**DIRECTION REGIONALE DE L'ENVIRONNEMENT, DE L'AMENAGEMENT ET DU LOGEMENT
AUVERGNE – RHONE- ALPES**

RN7 – Aménagement du carrefour des Couleures (Valence)

DOSSIER D'ENQUETE PREALABLE A LA DECLARATION D'UTILITE PUBLIQUE
MEMOIRE EN REPONSE AUX AVIS EMIS SUR LE PROJET

FEVRIER 2019

Figure 1 : Emprises du projet et périmètre opérationnel

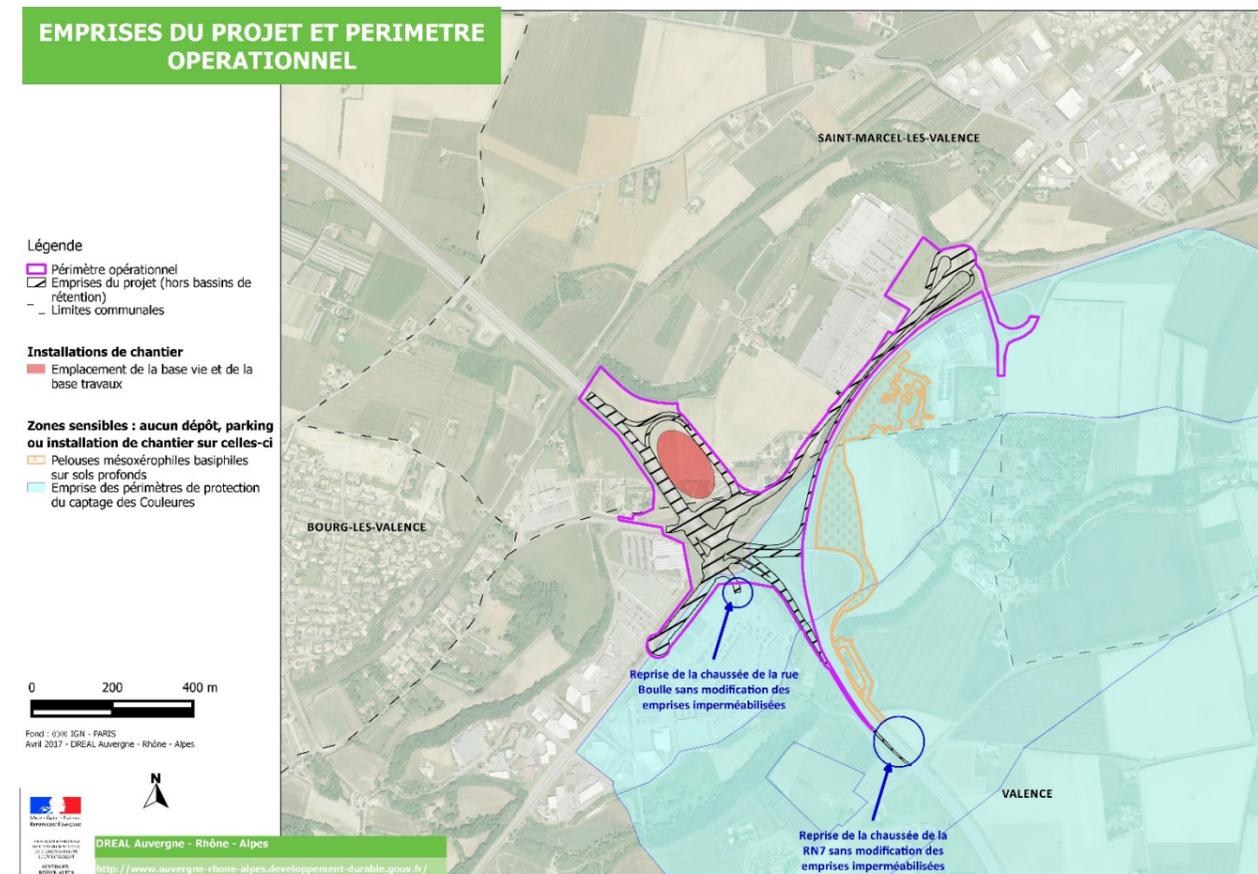
L'Ae recommande de préciser l'emplacement des bases vie et des bases travaux ou a minima les critères imposés aux entreprises pour l'implantation de celles-ci et les impacts liés à ces implantations.

L'emplacement de la base vie et de la base travaux se fera en dehors des périmètres de protection du captage des Couleures. Ces bases sont envisagées dans le délaissé créé par la bretelle vers la RN7 Nord afin de les éloigner au maximum du captage et des zones naturelles sensibles. Ces éléments figurent maintenant paragraphe 7.5, de l'étude d'impact.

On se référera à l'illustration suivante qui remplace la figure 107 de l'étude d'impact en partie présentation des incidences et mesures (paragraphe 7.2, de la pièce E – Etude d'impact).

Figure 2 : mise en relation des temps circulés avec les trafics

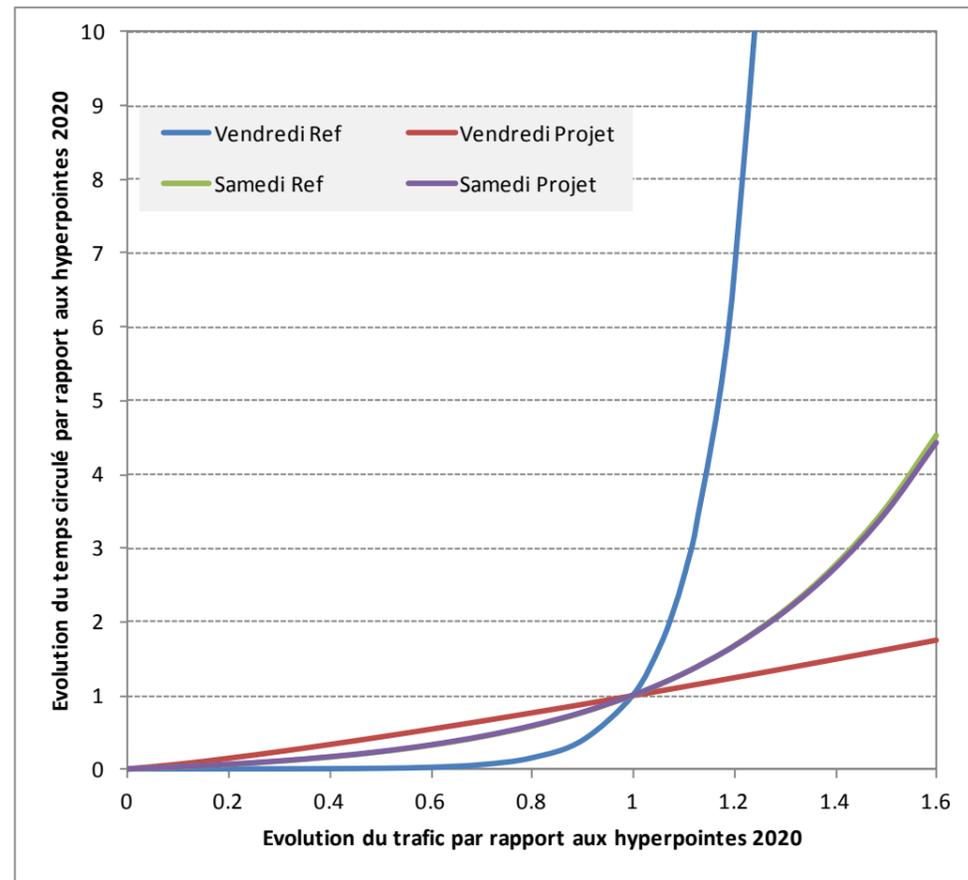
L'Ae recommande de préciser la méthodologie permettant d'extrapoler des gains horaires en gains annuels.

L'estimation des gains annualisés est détaillée ci-dessous. Elle remplace le paragraphe 15.3.4.6 Coefficients d'annualisation des gains monétarisés.

Ces différences sont liées à la structure de trafic. Quatre courbes (vendredi et samedi, référence et projet) ont été calibrées permettant de mettre en relation les évolutions de temps de parcours avec les évolutions de trafic par rapport à une situation de base correspondant à l'année 2020. Les courbes ajustées sont de type exponentiel pour le vendredi référence et le samedi, et puissance pour le vendredi projet.

Si ces courbes permettent de bien restituer l'évolution des temps de parcours au-delà du point d'abscisse 1 (trafics 2020), elles ne peuvent pas en revanche être utilisées telles quelles en-deçà car cela conduirait à retenir, pour le vendredi soir, une baisse de temps de parcours moins forte en situation de projet qu'en situation de référence. Pour pallier cette difficulté, il a donc été appliqué les courbes « référence » pour les abscisses inférieures à 1 pour estimer les temps de parcours des autres heures de la semaine en fonction du trafic circulé pendant ces heures.
